FICHA DE ANÁLISIS DE PREFACTIBILIDAD DE OBRA PÚBLICA

Presupuestos
Participativos
2024-2025

2.1 Tipo de Requerimiento:	X	Espacio Público		Vialidad		Infraestructura	
2.2 Nombre del requerimiento:	CUBIERTA DE ESTRUCTURA (TECHO) EN EL SEGUNDO PISO Y GRADAS DE ACCESO					2.3 ID Via:	Local
Desde:	Calle Oe2E						
Hasta:	Calle S27E

8. FOTOGRAFÍAS

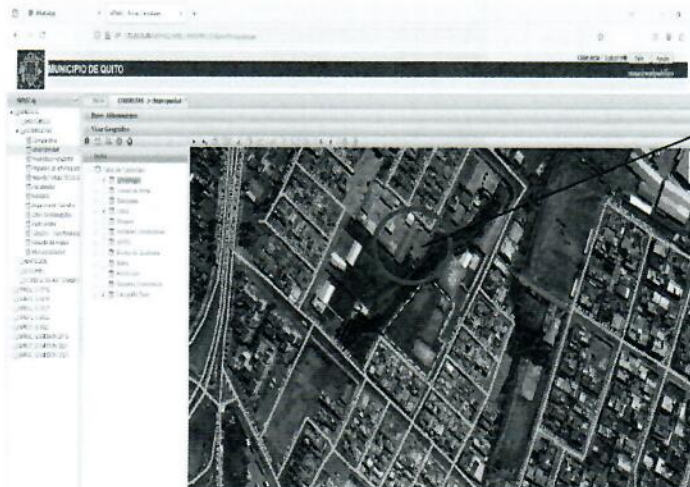
EL COMITÉ TÉCNICO EMITE CRITERIO NO FACTIBLE, DEBIDO A QUE SE ENCUENTRA CERCA DEL AREA DE PROTECCIÓN DE BORDE SUPERIOR DE QUEBRADA, Y EXISTENTE FISURAS EN LA CONTRUCCIÓN EXISTENTE DONDE SE SOLICITA EL REQUERIMINETO.
